**Verslag huishoudelijke elektrische installatie op laagspanning en zeer lage spanning****Algemeen:**

Referentie: 007-20260618-04	Datum controle: 18/06/2026
Keurder: 007

Eigenaar: Thys	EAN-code: 541449206002261163
Adres installatie: Atheneumstraat 125, 3971 - Leopoldsburg	Nummer teller(s): 1lgz0570460318
Distributienetbeheerder installatie: Fluvius	
Datum uitvoering installatie:	<input checked="" type="checkbox"/> Vóór 01/10/1981 <input type="checkbox"/> Tussen 01/10/1981 en 01/06/2020 <input type="checkbox"/> Vanaf 01/06/2020
Type:	<input checked="" type="checkbox"/> Wooneenheid <input type="checkbox"/> Niet-huishoudelijk <input type="checkbox"/> PV <input type="checkbox"/> Batterij <input type="checkbox"/> Laadpaal

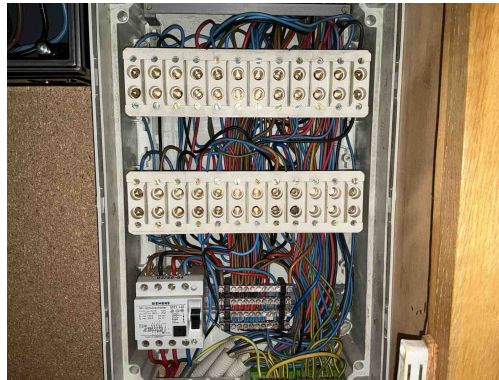
B17 - De voedingsspanning is niet op elk bord vermeld (Boek 1: 3.1.3.3).

T23 - Het elektrisch materiaal is beschadigd. (Boek 1: 1.4.1.3).
Opmerking: Verdeelbord deur

B18 - Het volgnummer is niet op elk bord vermeld (Boek 1: 3.1.3.3).
Opmerking: Oa elk bord

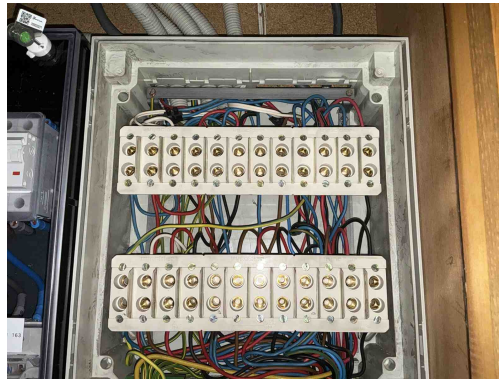
B30 - De houder van de beveiliging in een huishoudelijke ruimte is niet voorzien van aangepaste kalibreerelementen (Boek1: 5.3.5.5).

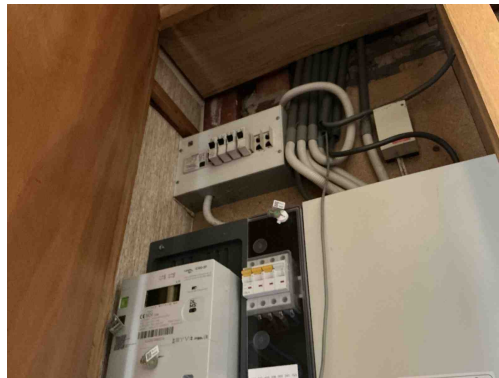
B30 - De houder van de beveiliging in een huishoudelijke ruimte is niet voorzien van aangepaste kalibreerelementen (Boek1: 5.3.5.5).

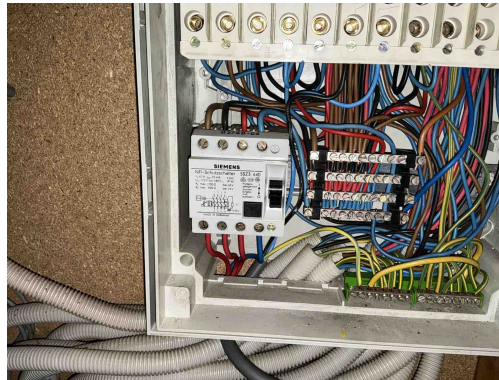
B26 - Het elektrisch bord kon niet gedemonteerd worden (Boek 1: 5.3.5.1).
Opmerking: Bord 3 te hoog

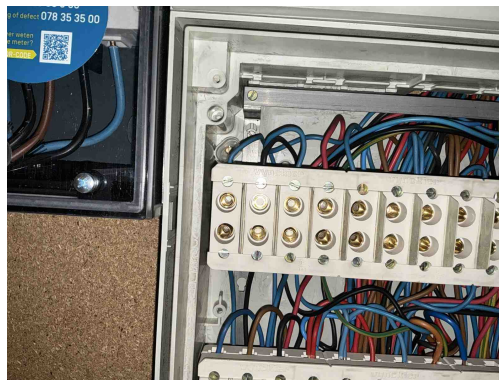
D04 - De hoofddifferentieelstroominrichting is niet verzegelbaar (Boek 1: 4.2.4.3).

D24 - De differentieelstroombeschermingsinrichtingen die worden geplaatst in huishoudelijke installaties dienen tenminste van het type A te zijn (Boek 1: 5.3.5.3).

Opmerking: Hoofd als bijkomende diff

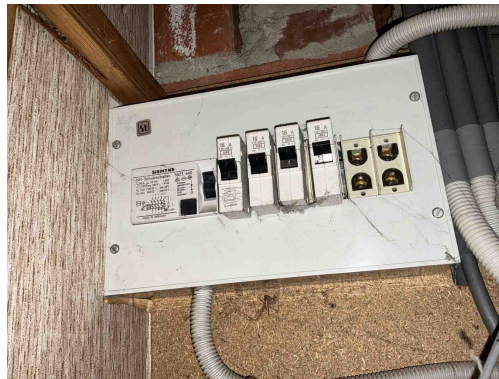
C21 - Het gebruik van geleiders van het type VOB, zonder bijkomende afscherming is niet toegestaan (Boek 1: 5.2.9.6).

Opmerking: Woonkamer, zolder schakelaar

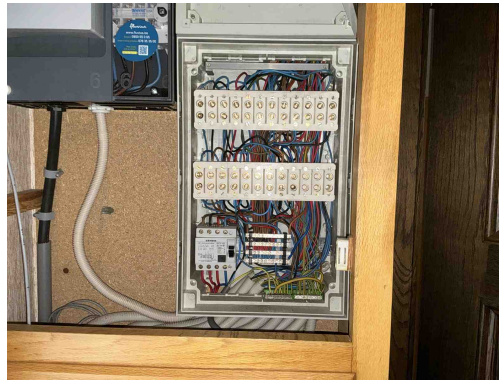
- D24** - De differentieelstroombeschermingsinrichtingen die worden geplaatst in huishoudelijke installaties dienen tenminste van het type A te zijn (Boek 1: 5.3.5.3).
Opmerking: Hoofd als bijkomende diff
